Název a evidenční číslo Stavby: II/237 N. Strašecí – Mšec, rekonstrukce – I. etapa

Číslo ZBV:	1
Název stavby a registrační číslo projektu:	II/237 N. Strašecí – Mšec, rekonstrukce – I. etapa S-0317/DOP/2019
Název stavebního objektu / provozního souboru (SO/PS):	Silnice II/237 – extravilán – I. etapa
Číslo SO/PS / číslo změny SO/PS:	SO120.1/1

Prodloužení úseku strojně pročištěných příkopů u SO 120.1

Kubatura celkem

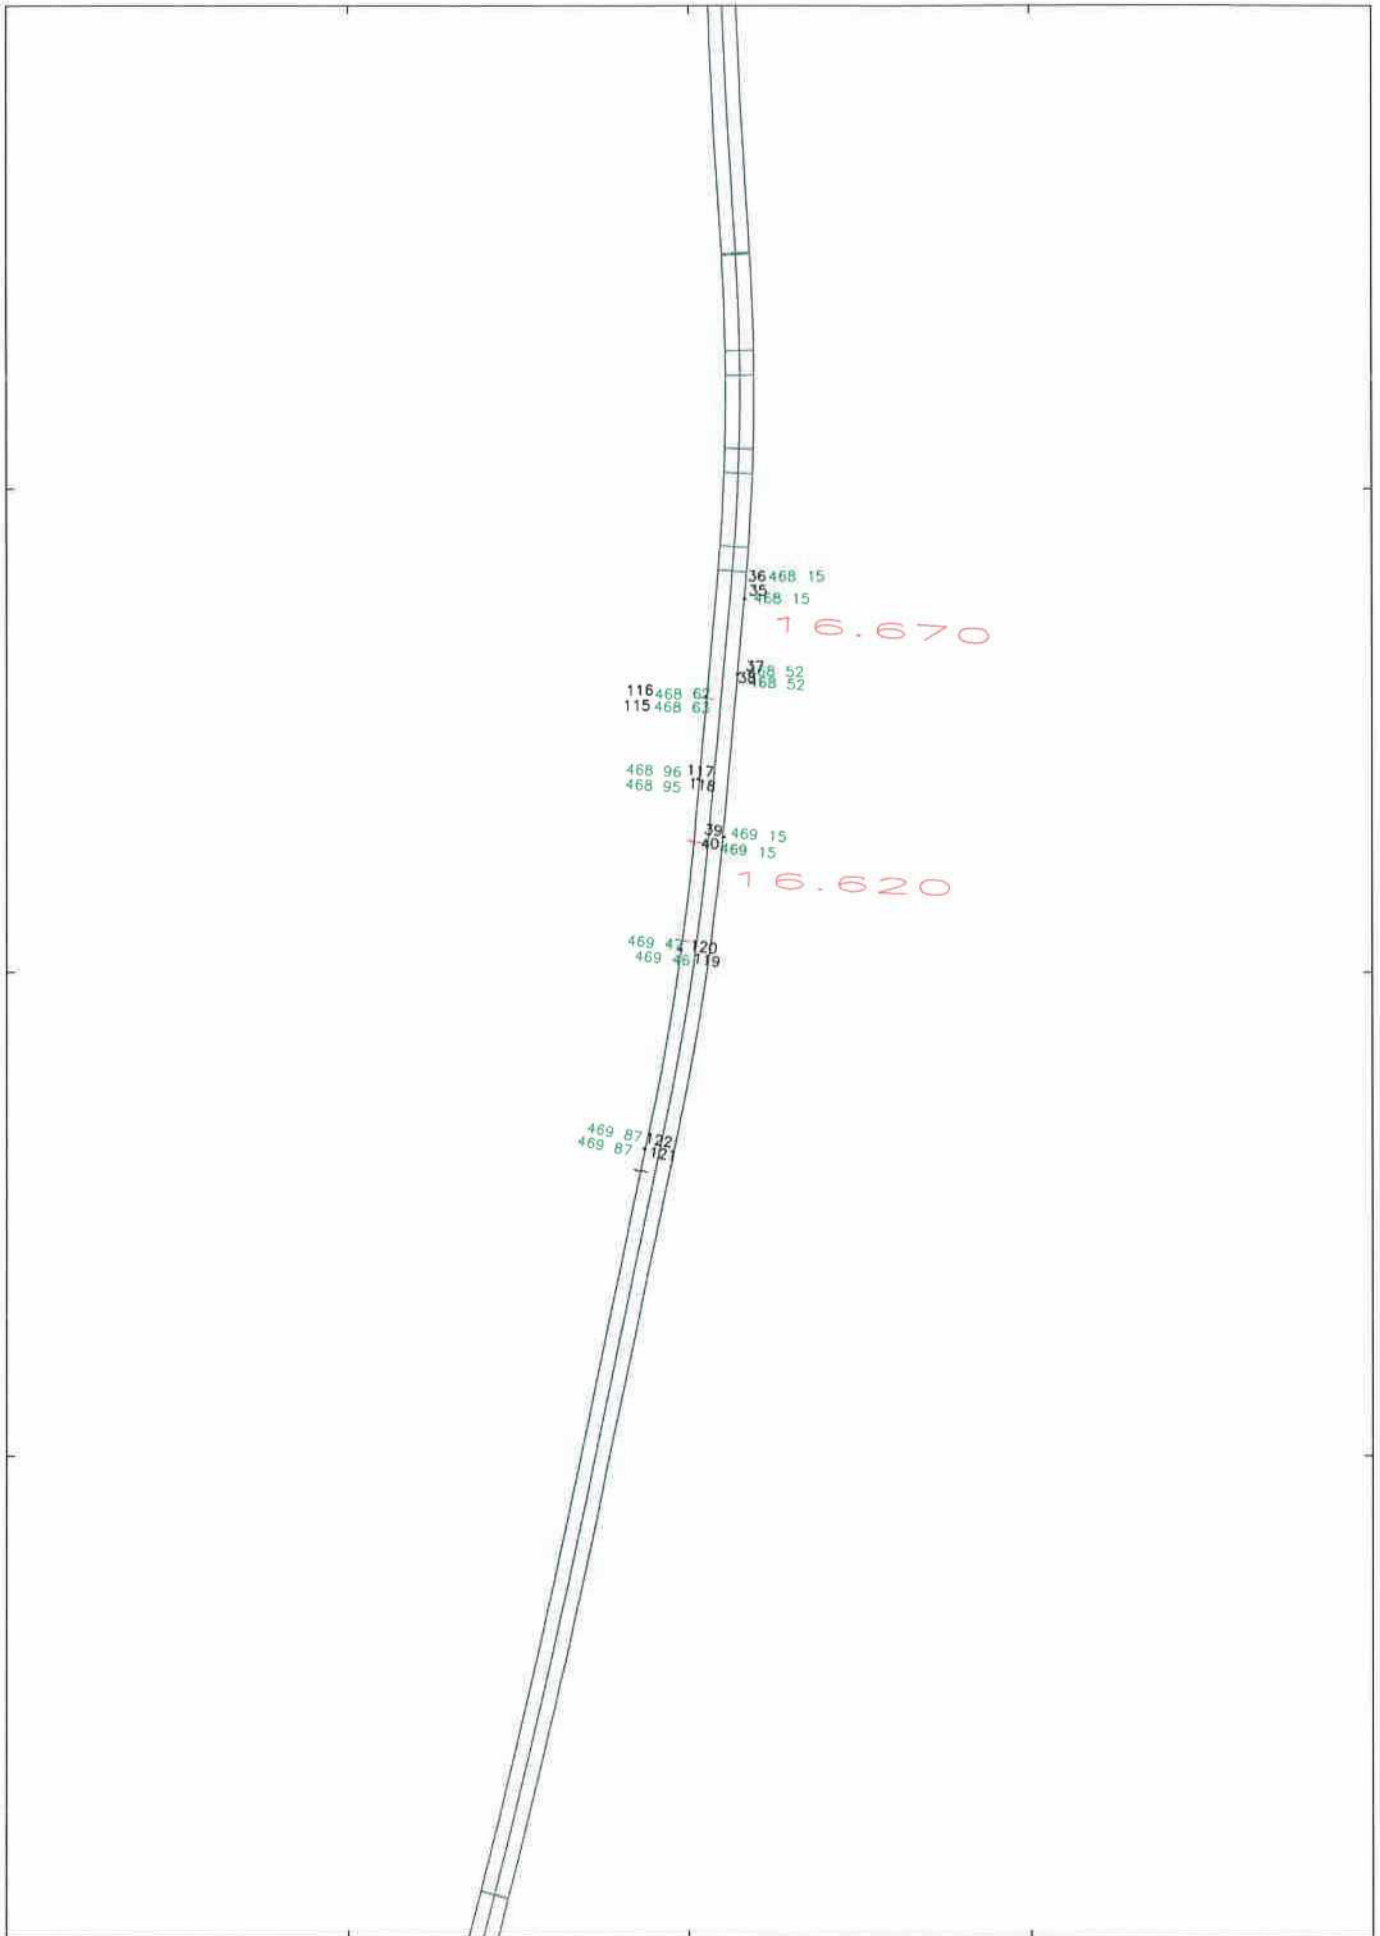
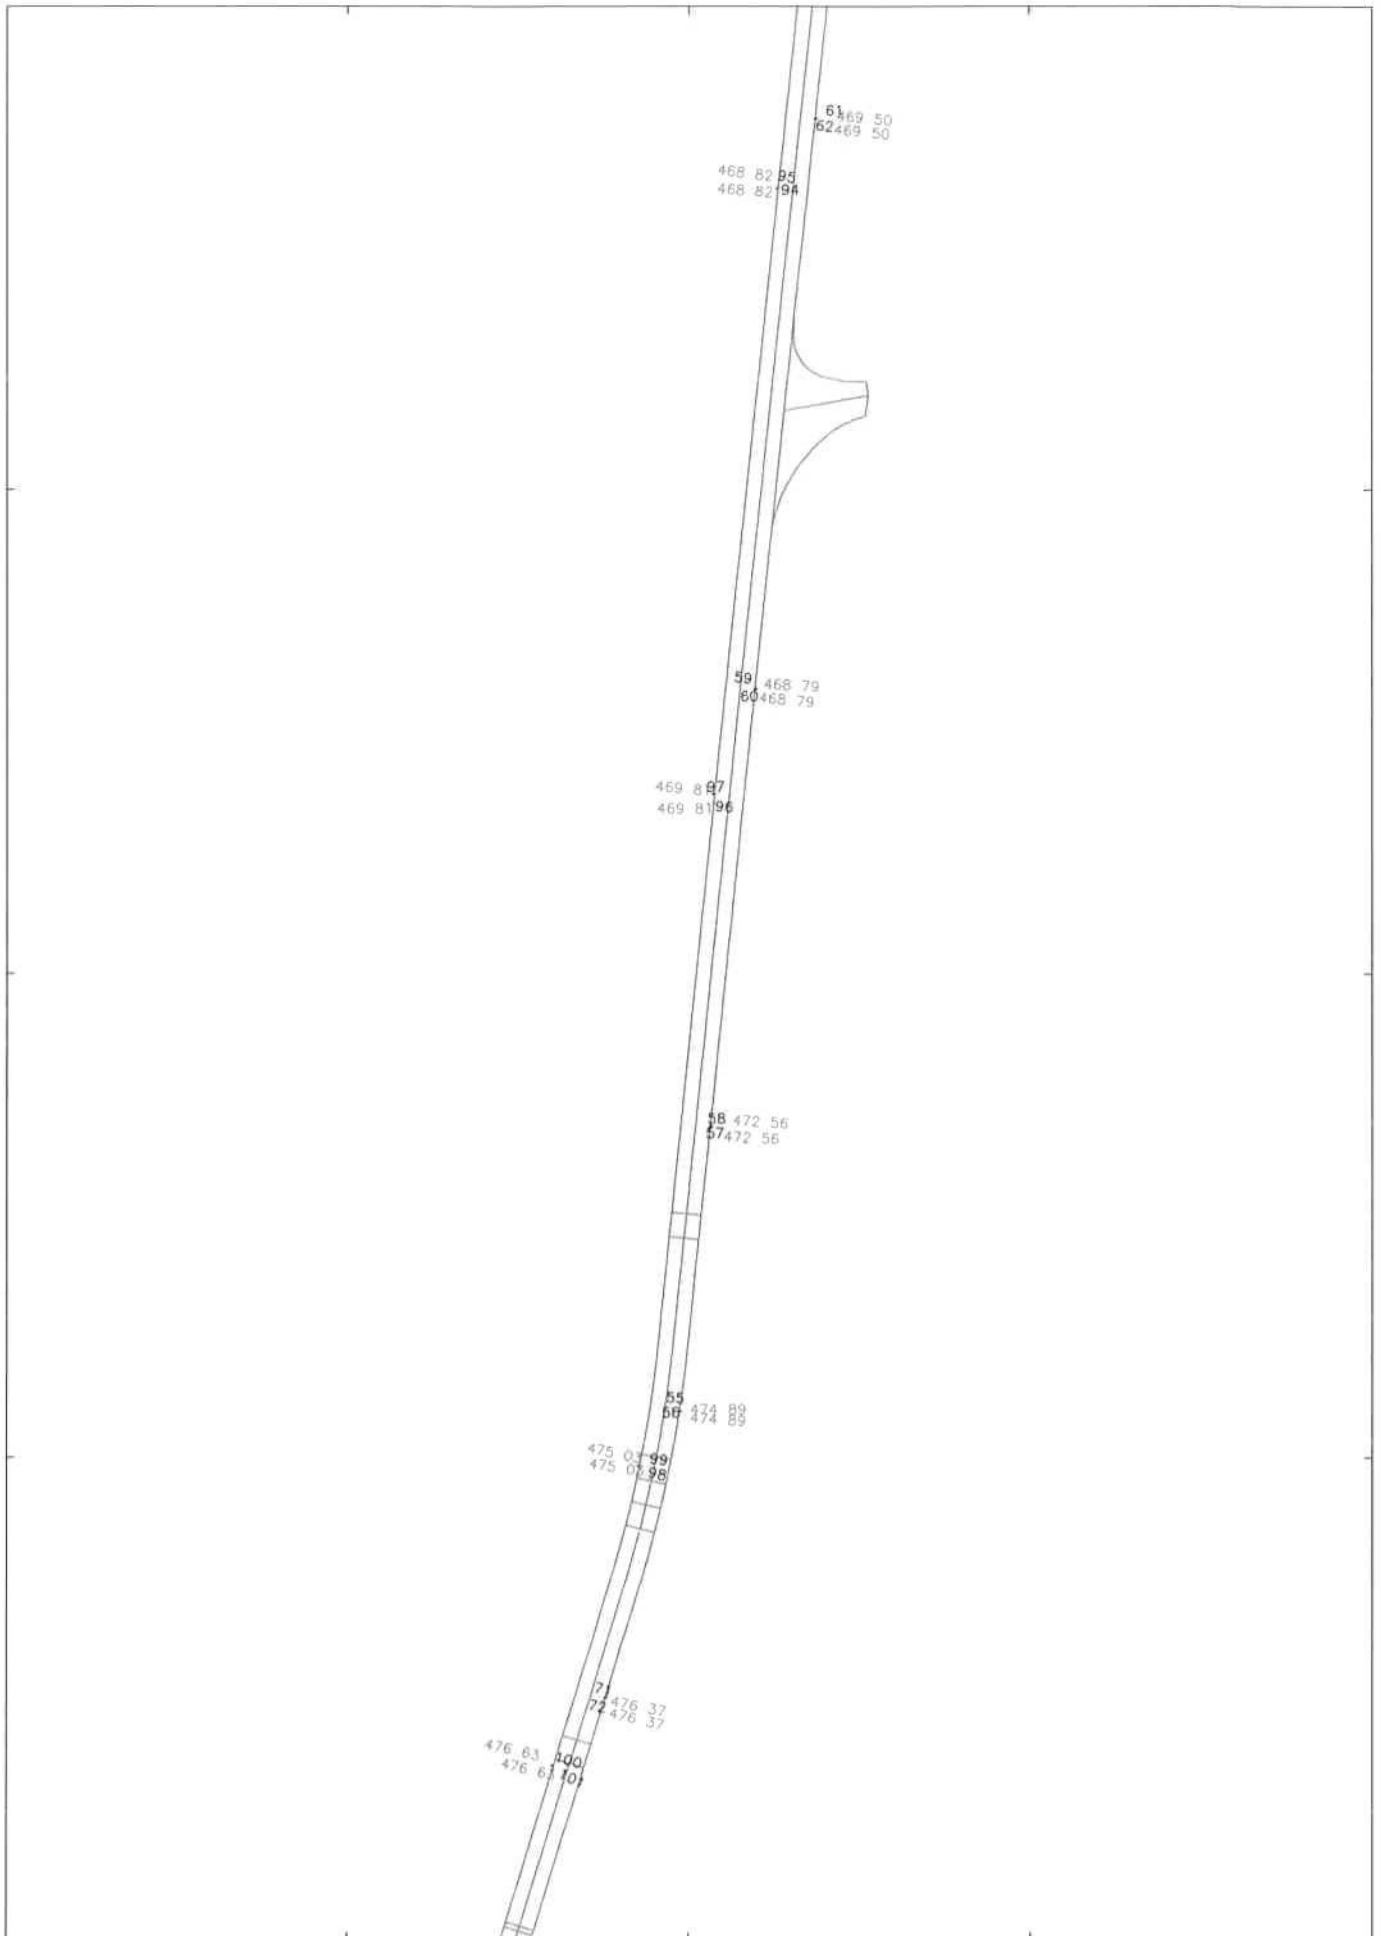
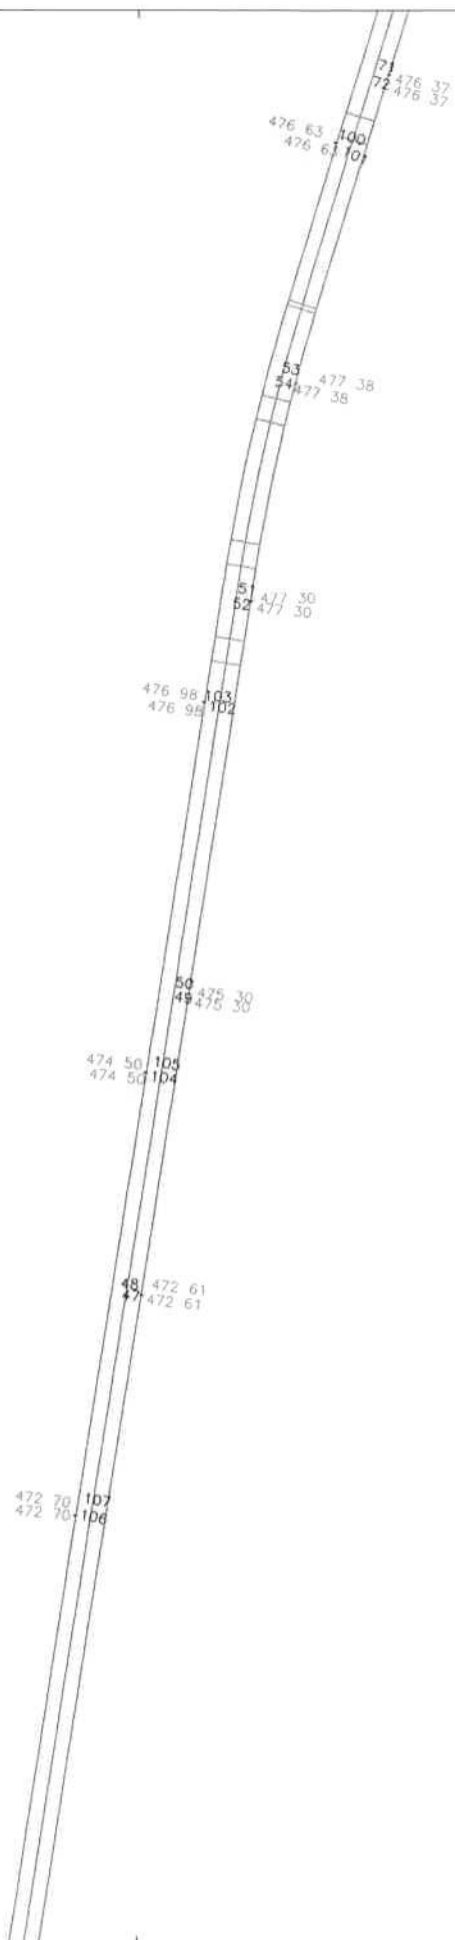
Věc: Odstranění přebytečné vrstvy asfaltu v krajnici Název zakázky: N. Strašecí-Mšec Lokalita: Obrnice Objednatel: HERKUL a.s. Dodavatel: GEPOINT s.r.o.	Zaměřil: Ing. Ondřej Němeček Spolupracoval:
Datum měření: 21.08.2019 Souřadnicový systém: ZVS-JTSK Výškový systém: ZVS-BpV	Číslo zakázky: 201900083 Číslo nabídky: Číslo objednávky:

Dne 21.8.2019 byla zaměřena přebytečná vrstva asfaltu v krajnicích. Kubatury v jednotlivých úsecích (sanacích) jsou uvedeny v tabulce. Celková kubatura činí 302,7 m³.
 Měření připojeno na ZVS vytvořenou f. Geopoint
 Celkem zaměřeno 130 bodů.

ZBV č.2: -302,70m3 (výměra stanovená geodetem - doklad č.12)											
14	K	122201109	Příplatek za lepivost u odkopávek v homině tř. 1 až 3	m3	4 510,525	1,30	5 863,68	0	0,00	4 510,525	5 863,68
15	K	132201101	Hloubení rýh š do 600 mm v homině tř. 3 objemu do 100 m3	m3	38,000	195,00	7 410,00	0	0,00	38,000	7 410,00
16	K	132201109	Příplatek za lepivost k hloubení rýh š do 600 mm v homině tř. 3	m3	19,000	1,30	24,70	0	0,00	19,000	24,70
17	K	161101101	Svislé přemístění výkopku z hominy tř. 1 až 4 hl výkopu do 2,5 m	m3	38,000	32,50	1 235,00	0	0,00	38,000	1 235,00
18	K	162201401	Vodorovné přemístění větví stromů listnatých do 1 km D kmene do 300 mm	kus	6,000	30,94	185,64	0	0,00	6,000	185,64
19	K	162201402	Vodorovné přemístění větví stromů listnatých do 1 km D kmene do 500 mm	kus	10,000	166,40	1 664,00	0	0,00	10,000	1 664,00

ZBV č.2: výpočet vychází z výměr stanovených geodetem (doklad č.12) převodem z m3									
		JC stanovena ÚRS 2019									
104	K	113107245	Odstranění podkladů nebo krytů strojné plochy jednotlivě přes 200 m2 s přemístěním hmot na skládku na vzdálenost do 20 m nebo s naložením na dopravní prostředek živičných, o tl. vrstvy přes 200 do 250 mm	m2	0,000	124,00	0,00	304	37 696,00	304,000	37 696,00
		ZBV č.2: výpočet vychází z výměr stanovených geodetem (doklad č.12) převodem z m3									
		JC stanovena ÚRS 2019
